# 改善箇所説明図

## 改善の内容

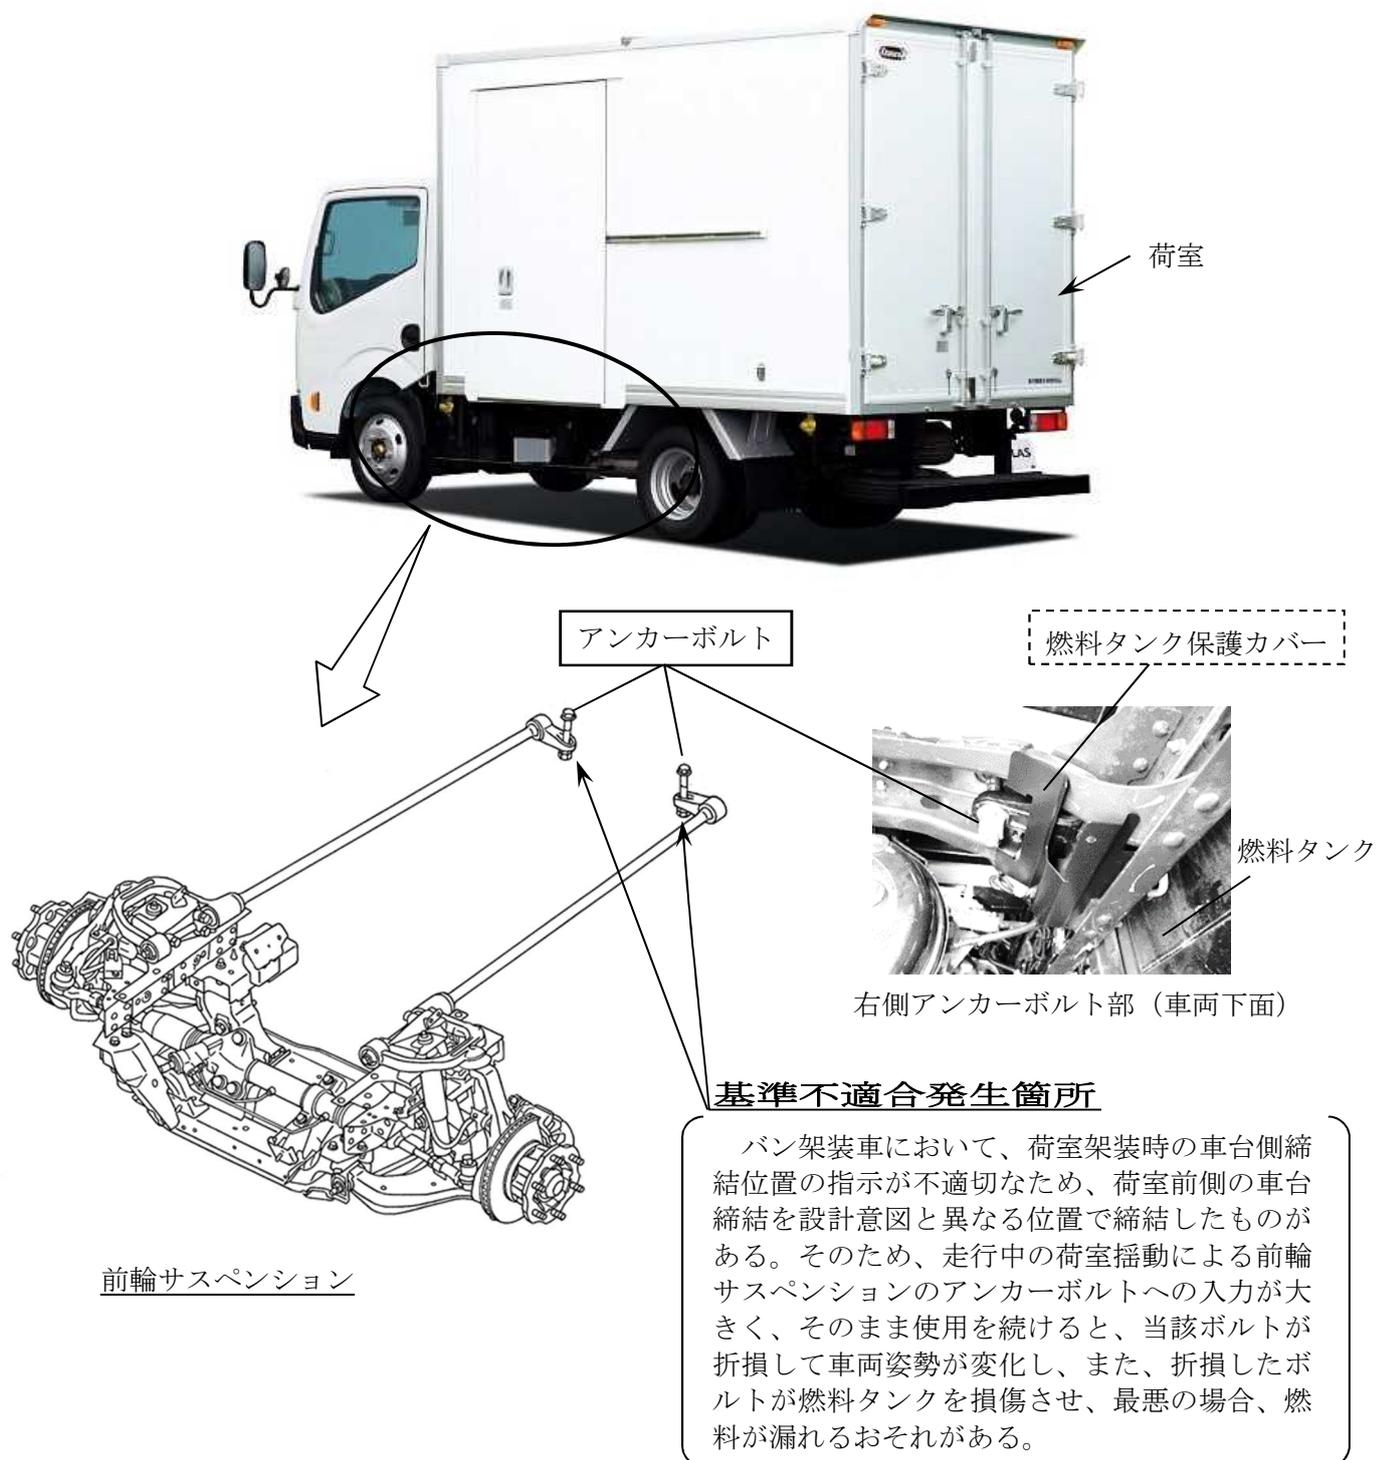
全車両、当該アンカーボルトを対策品と交換し、燃料タンク保護カバーを追加する。

識別：銀色のシールをモデルナンバープレートの右横に貼り付ける。
